改善箇所説明図

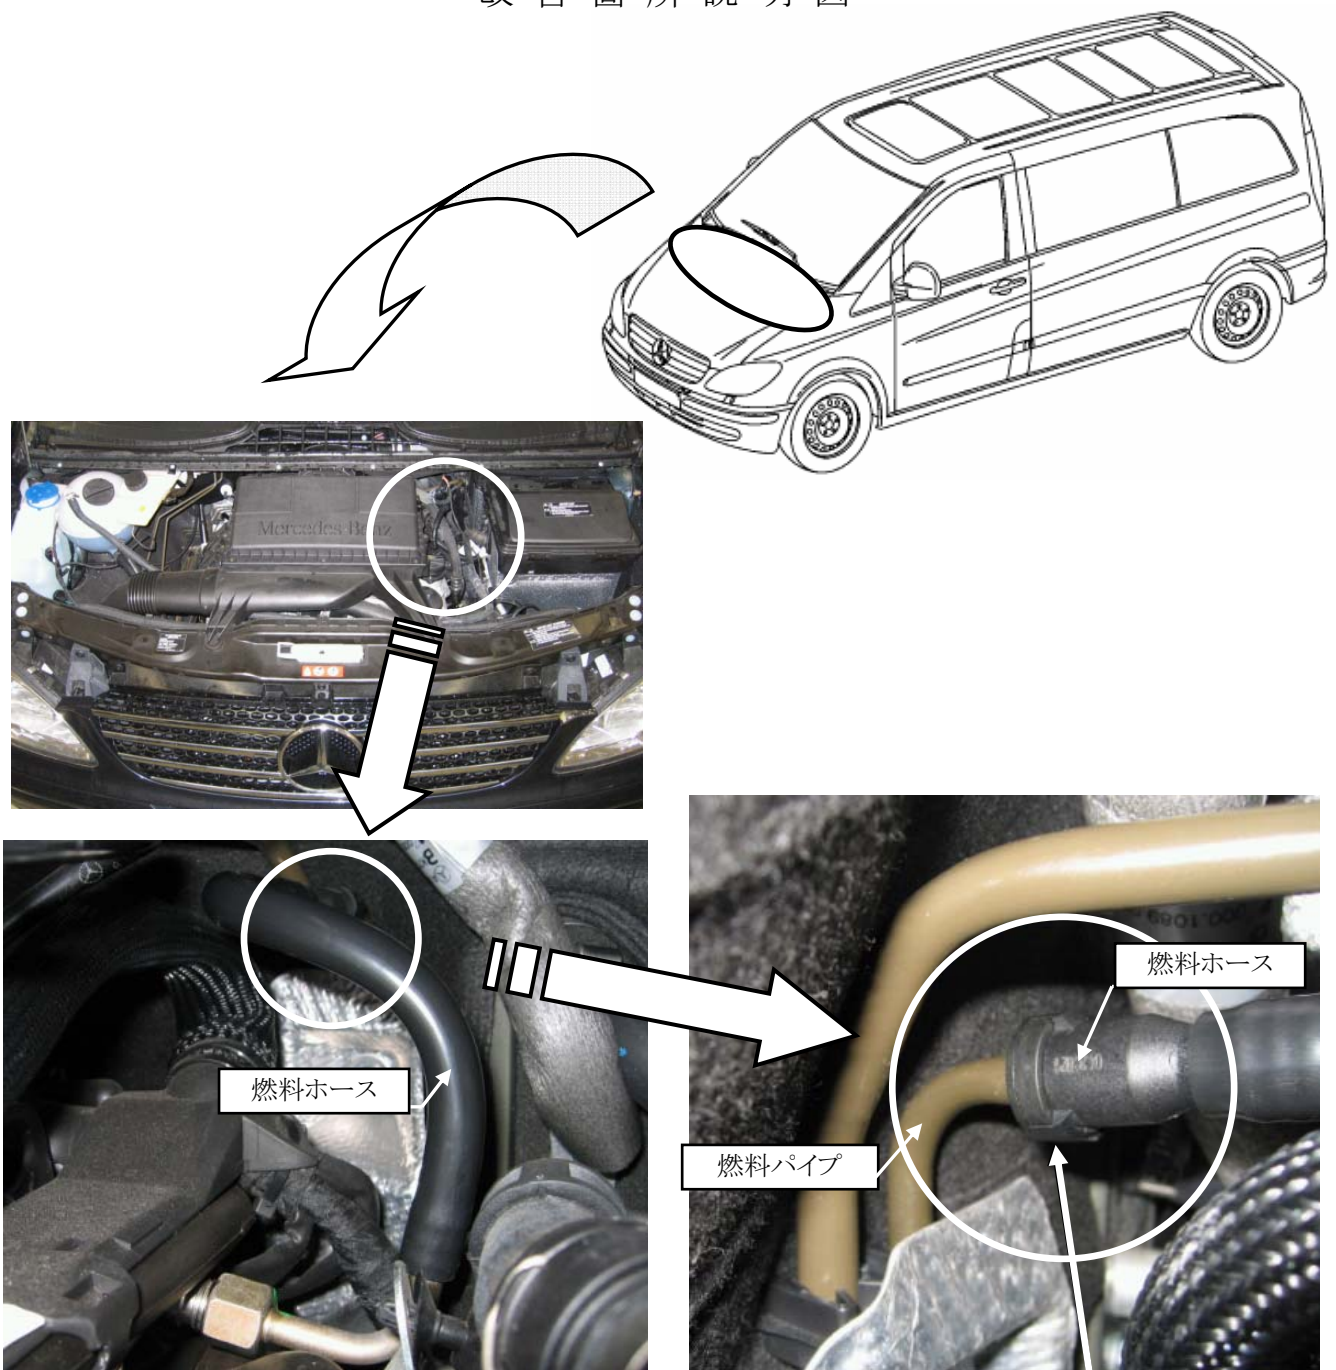
不具合発生箇所

原動機室内の燃料ホースとパイプの連結部の接続が確実に行われていないため、エンジンの振動等により連結部に緩みが発生するものがある。そのため、そのままの状態で使用を続けると、当該ホースが外れて燃料が漏れ、最悪の場合、エンジンが停止するおそれがある。

改善の内容

全車両、当該ホースを点検し、接続が確実に行われていない場合は、当該ホースおよび燃料パイプを新品と交換する。

識別： 燃料供給ホースに黄色ペイントを塗布する。
